不 具 合 箇 所 説 明 図

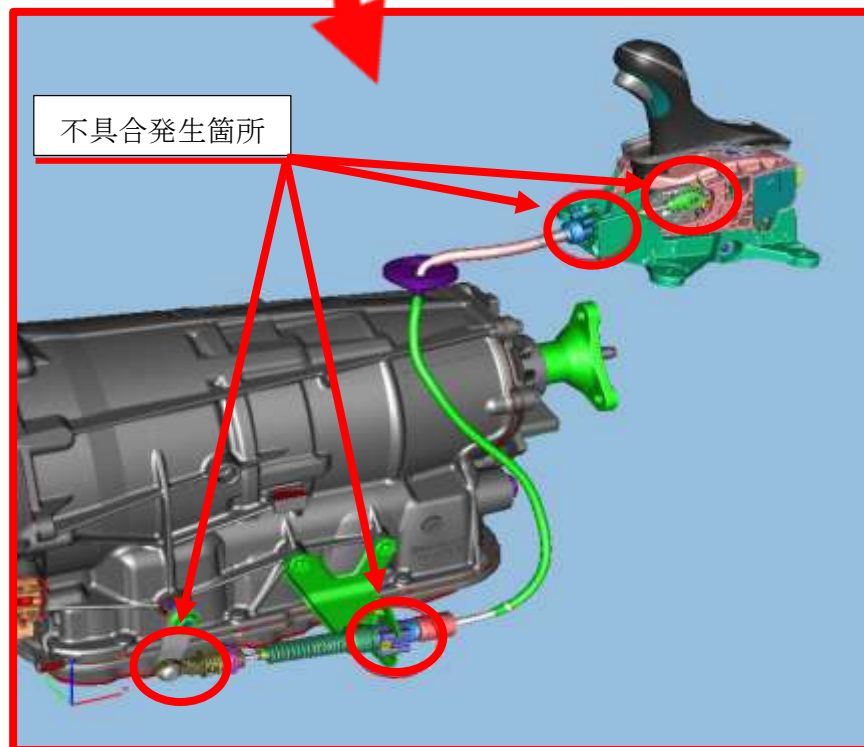
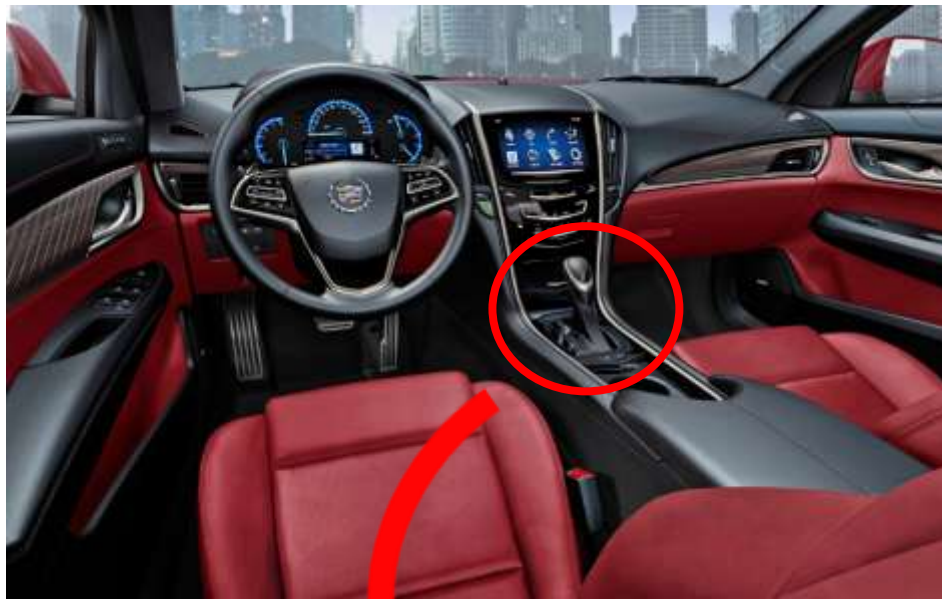
オートマチックトランスミッションにおいて、適切にシフトケーブルが装着されていないため、使用過程で当該ケーブルが外れるものがある。その場合、シフト操作が正しく行われなため、車両が意図しない動きをしたり、駐車ブレーキの作動状態によっては、車両が勝手に動き出したりすることで事故を引き起こすおそれがある。

全車両、当該ケーブルの装着状態を点検し、不適切な場合は、正しく装着する。

左ストラット部分に黄色ペイントを塗布する。
